令和4年度 第2回 大阪府河川構造物等審議会

【資料 2 安治川水門の景観設計について】

「安治川水門の景観設計について」中間報告

主要部のデザイン修正（検討①：カーテンウォールの範囲）

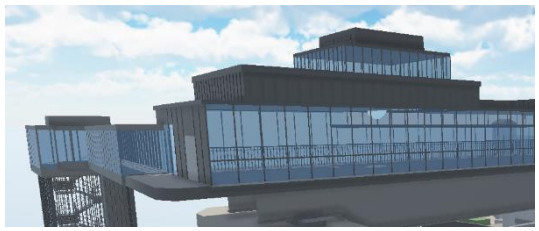
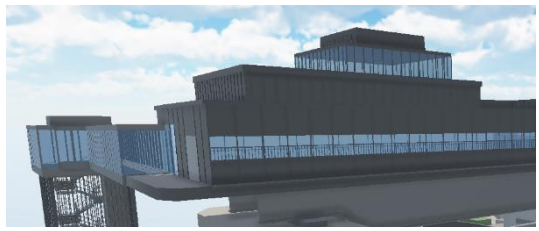
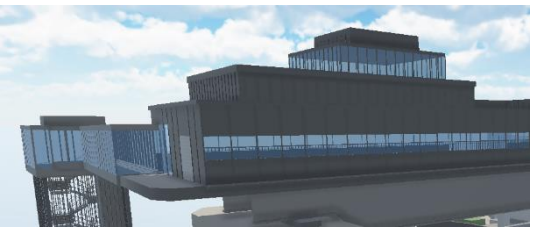
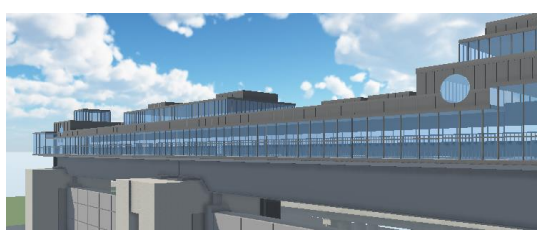
構成要素	景観設計のポイント	アドバイス等意見	再検討の概要
上屋 (巻上機室)	外装材にカーテンウォールを導入	<ul style="list-style-type: none"> 景観より機能が大事という意見もあるので、防災面（飛来物のリスク）も考慮して検討したほうが良い。 今後のコスト等の検討において、カーテンウォールの範囲を小さくする場合は、上流側から減らしていったらどうか。 	<p>【検討①：カーテンウォールの範囲】</p> <ul style="list-style-type: none"> 景観性、機能性、維持管理性からカーテンウォールの範囲を検討。
	アクセントカラー（赤色）の導入	<ul style="list-style-type: none"> 無理に赤色の継承にこだわる必要はないのではないかと。ライトアップの色味での継承も考えられる。 	<p>【検討②：アクセントカラーの導入】</p> <ul style="list-style-type: none"> 水門本体におけるアクセントカラーの導入を検討。
上屋 (緩衝装置)	その他意見	<ul style="list-style-type: none"> 上屋の修景については、プレハブ感、取っつけた感をできるだけ減らす工夫を。 	<p>【検討③：上屋（緩衝装置）の修景】</p> <ul style="list-style-type: none"> 上屋（巻上機室）と外観を統一できるように鉄骨造を採用し、表面仕上げ方法について検討。
上屋 (巻上機室・緩衝装置)	その他意見	<p>【巻上機室】</p> <ul style="list-style-type: none"> 特徴的な窓形状は、もっとオーバーにわかりやすく配置しても良いのではないかと。 <hr/> <p>【緩衝装置】</p> <ul style="list-style-type: none"> 巻上機室上屋のような特徴的な窓形状を取り入れる検討をしてみたらどうか。 	<ul style="list-style-type: none"> 水門全体のデザインとして、下流側はすっきりとした、窓形状を誇張しないデザインとすることとし、原案通りとする。

・ 景観性、機能性、維持管理性のバランスから、**上流側のみに金属パネルを導入する第2案を採用。**

細部デザイン（色合い）の検討

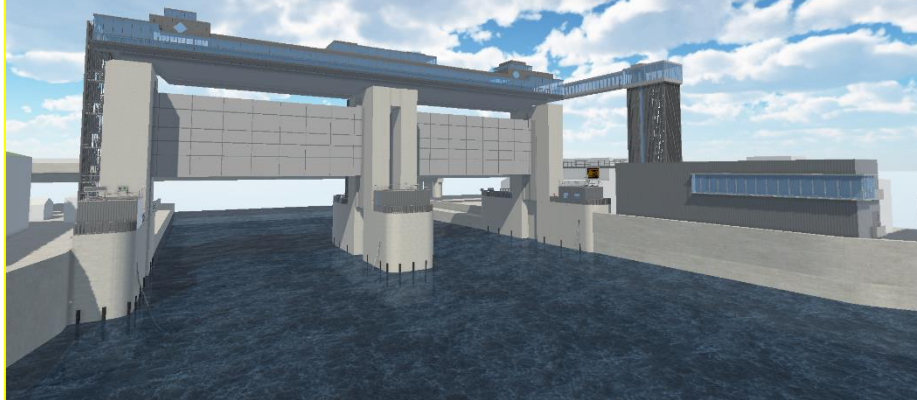
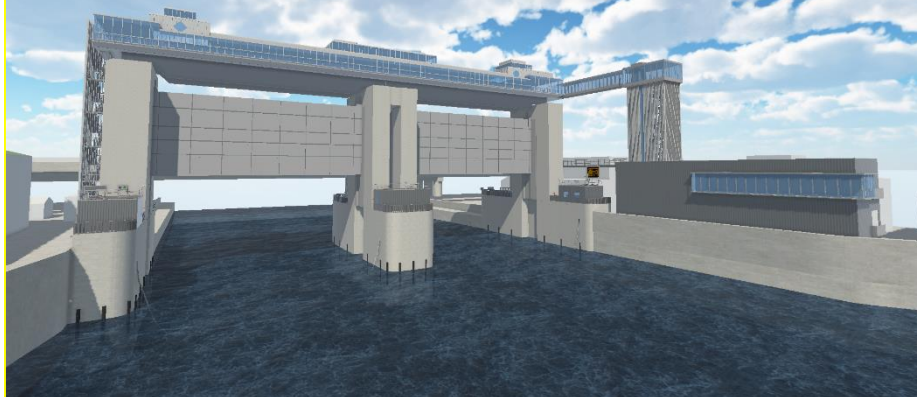
その他	<ul style="list-style-type: none"> 防舷材の太さは現水門と同様とするのか、細くするのか機能性も含めて検討したほうが良い。 	<ul style="list-style-type: none"> 機能性を最優先としつつ、すっきりした見栄えとなるよう現水門より細い防舷材を採用した。
色合い	<ul style="list-style-type: none"> 門柱と巻上機室上屋の明度差は、いくつかのパターンを検討されると良い。 	<ul style="list-style-type: none"> 複数案（ライトグレー・ダークグレー・ホワイト・えんじ色）を比較検討し、ライトグレーを採用した。【細部デザイン（色合い）の検討】

- 水門本体の金属部材（外装パネル、ルーバー）について、明度の異なる3案（①ライトグレー、②ダークグレー、③ホワイト）に加え、現水門に近い案（④えんじ色）を比較検討し、土木躯体のコンクリートや附属構造物（転落防止柵、配管等）の色味となじみが良いライトグレーを採用。

デザイン結果（主要部のデザイン修正・細部（附属物・色合い）） 【下流側視点】

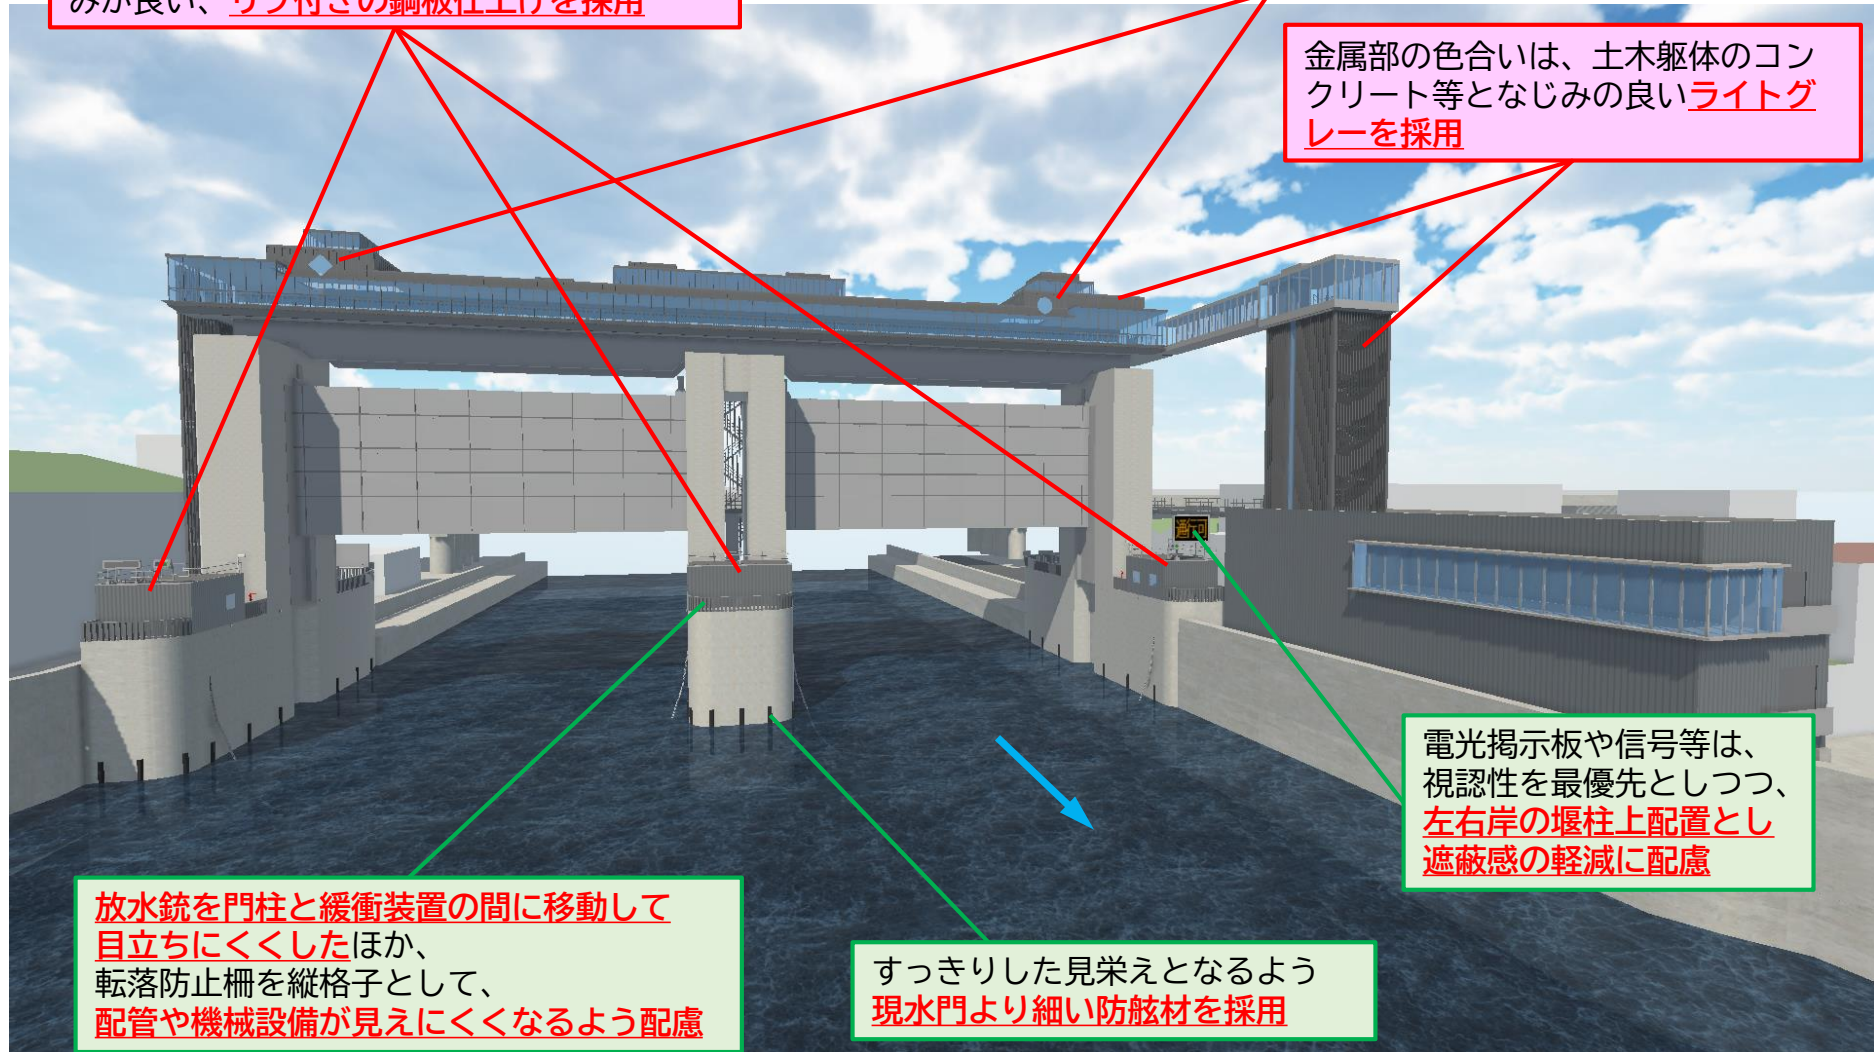
項目		参考としたアドバイス	細部デザイン検討のポイント
附属物	標識等	<ul style="list-style-type: none"> 標識類は機能上重要なものなので、大きく目立つようにした方が良い。 電光表示板は中央門柱のスリットにかからないように配置した方が良い。 施設名の表示板が大きすぎるのはデザイン上好ましくない。 	<ul style="list-style-type: none"> 電光掲示板や信号等は視認性を最優先としつつ、中央門柱のスリットにかからないよう、左右岸の堰柱上配置とし遮蔽感の軽減に配慮した。 施設名の表示板は、必要性も含めて、デザインを阻害しないよう配置を検討する。（現状配置箇所は未定）
	機械設備	<ul style="list-style-type: none"> 中央堰柱上には放水銃等多くの機械設備が設置されるため、安全確保用の転落防止柵を縦格子として、目隠してはどうか。 今後の詳細検討において、機械設備の配管が追加されても、うまく収められるように配慮しておいた方が良い。 	<ul style="list-style-type: none"> 放水銃を門柱と緩衝装置の間に移動して目立ちにくくしたほか、堰柱上部の転落防止柵を縦格子として、配管や機械設備が見えにくくなるよう配慮した。 縦格子の付かない左岸側門柱については、パイプスペース（下段歩廊～左岸側堰柱間）を確保し、配管が露出しないよう配慮した。
	管理用通路	<ul style="list-style-type: none"> 門柱と階段の取り付け部において、縦格子から階段が飛び出した部分が無いように注意したほうが良い。 中央門柱の階段と巻上機室上屋の取り付けは上屋のデザインを阻害しないよう工夫が必要。 下段歩廊を支持する構造は、デザイン上の検討が必要。 	<ul style="list-style-type: none"> 階段と縦格子は同じ高さとして、階段が縦格子から飛び出した部分が無いように配慮するとともに、上屋の水平基調を阻害しないよう、階段・縦格子の高さが上屋高以下になるよう配慮した。 鋼製構造で支持する形式とすることで、すっきりした見栄えとなるよう配慮した。

上屋（緩衝装置）の表面仕上げには、水門本体・上屋（巻上機室）等の直線基調へのなじみが良い、**リブ付きの鋼板仕上げを採用**

特徴的な窓形状は、すっきりとしたデザインとするため、**原案通りとする**

金属部の色合いは、土木躯体のコンクリート等となじみの良い**ライトグレーを採用**

放水銃を門柱と緩衝装置の間に移動して目立ちにくくしたほか、転落防止柵を縦格子として、配管や機械設備が見えにくくなるよう配慮

すっきりした見栄えとなるよう**現水門より細い防舷材を採用**

電光掲示板や信号等は、視認性を最優先としつつ、**左右岸の堰柱上配置とし遮蔽感の軽減に配慮**
